PARCO EOLICO NELLA RADA ESTERNA DEL PORTO DI TARANTO

Decreto di Compatibilità Ambientale n.DVA_DEC-20-0000391 del 24.07.2012
Decreto di Proroga n. 0000007 del 17.01.2018

RICHIESTA DI VARIANTE

Relazione Ambientale

Figura 4. Confronto dimensionale tra la soluzione variante e quella autorizzata

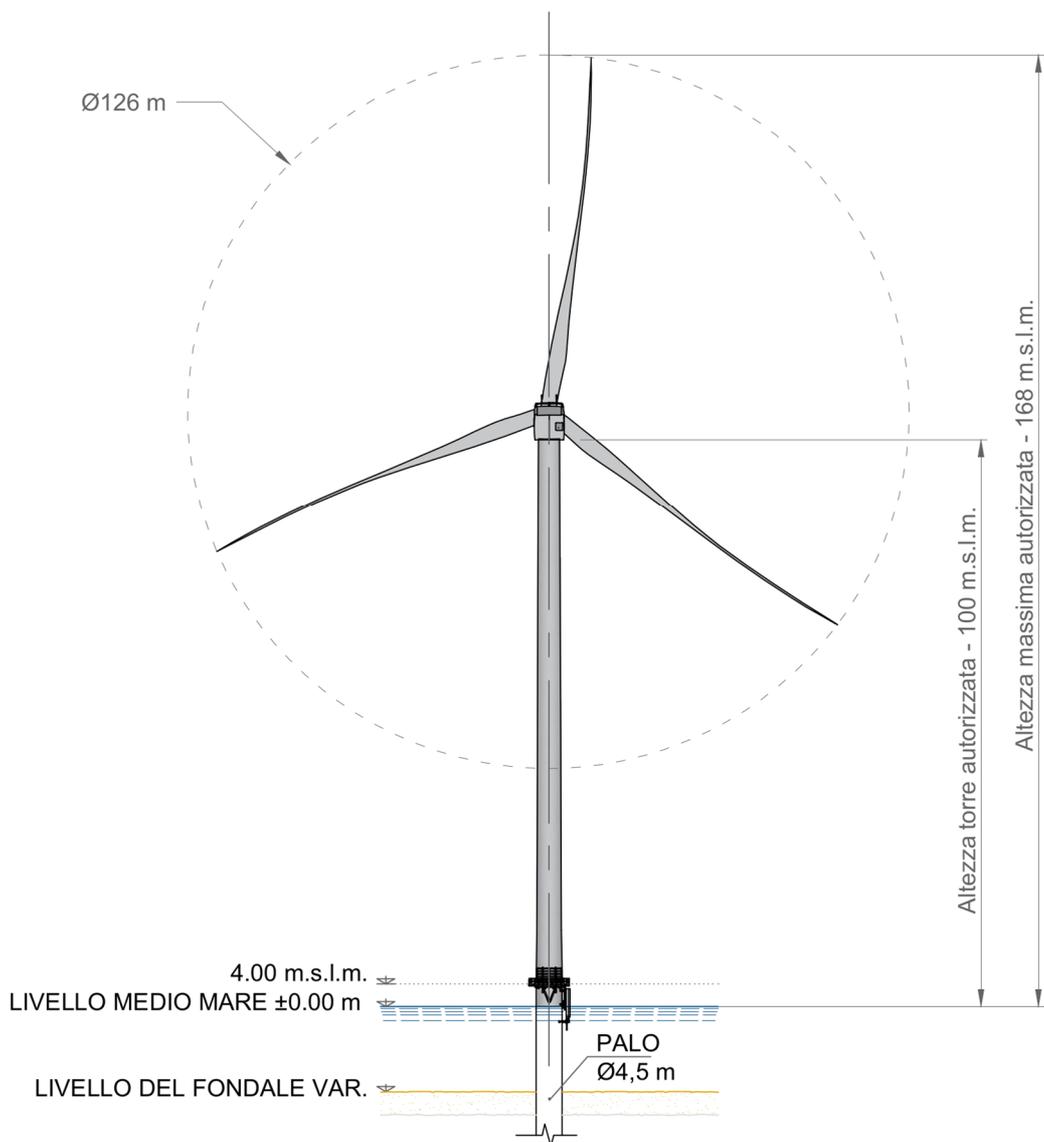
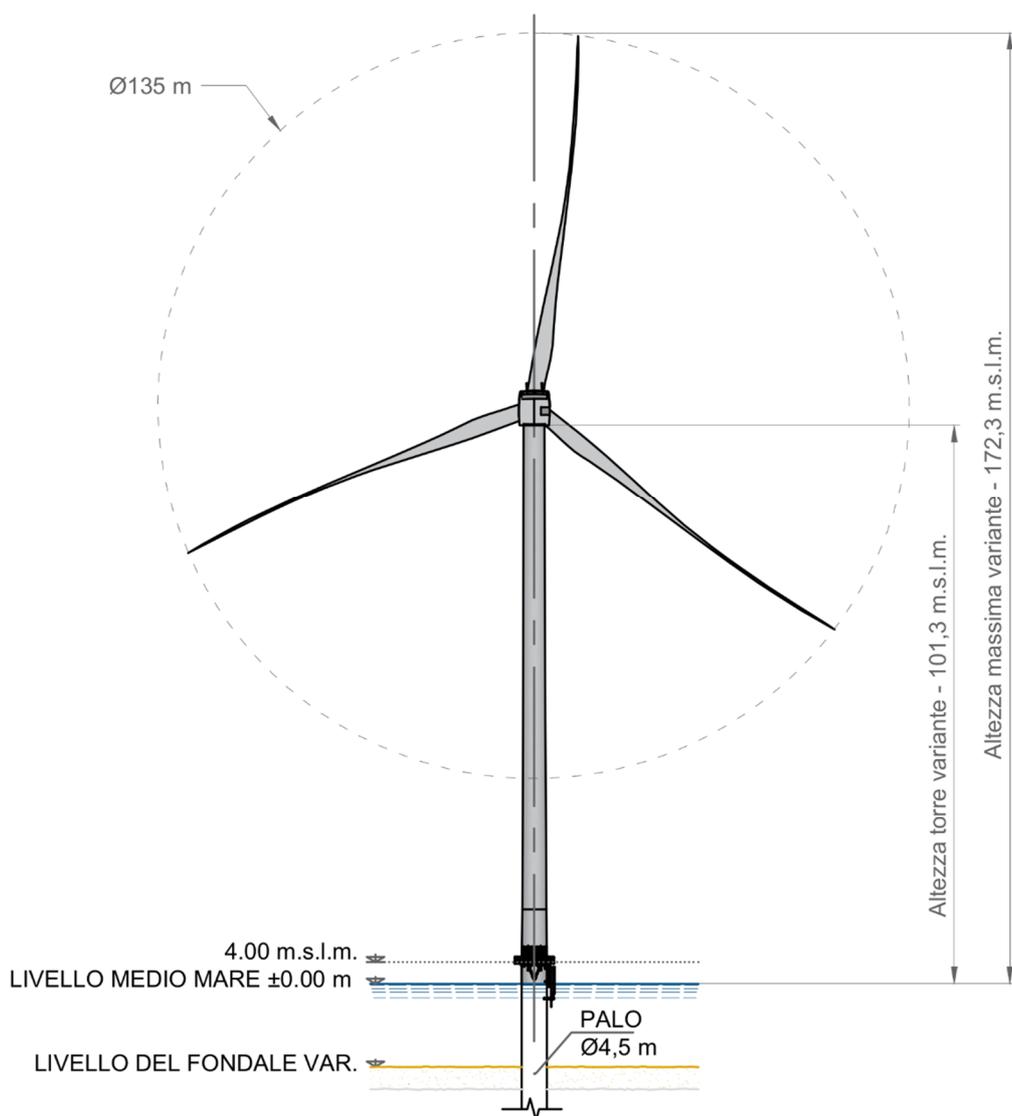
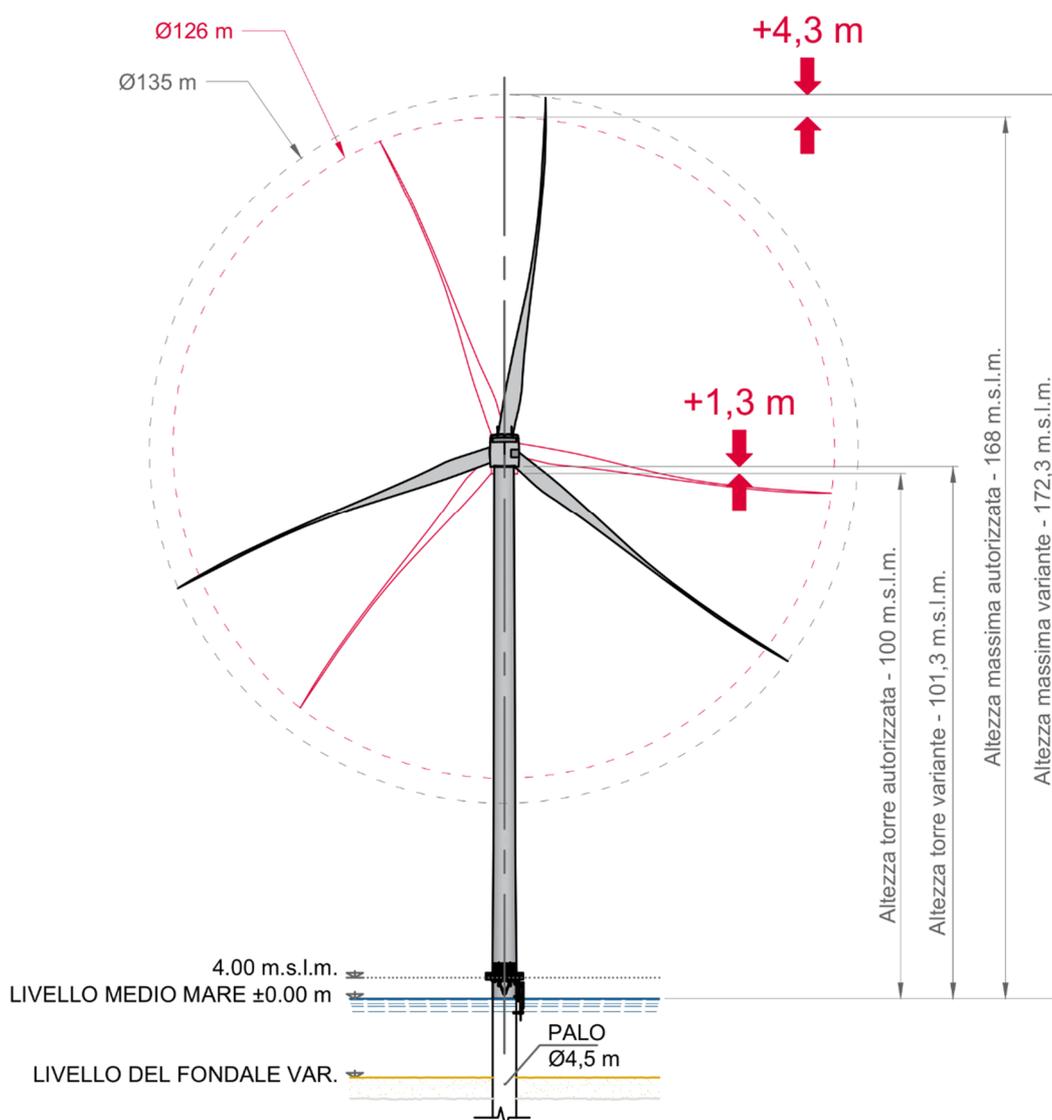
Il PROGETTO di VARIANTE prevede:

- l'installazione di turbine aventi massimo diametro rotore pari a 135 m (2,5% maggiore rispetto al diametro rotore autorizzato)
- l'installazione di torri di altezza massima di 101.3m (1,3% in più rispetto all'altezza autorizzata)

Per quanto riguarda le altezze totali degli aerogeneratori, le nuove turbine avranno un'altezza massima totale pari a 172,3 metri a fronte dei 168 metri della configurazione autorizzata.

La nuova configurazione determina pertanto un lieve aumento dell'altezza totale pari al massimo a 4,3m.
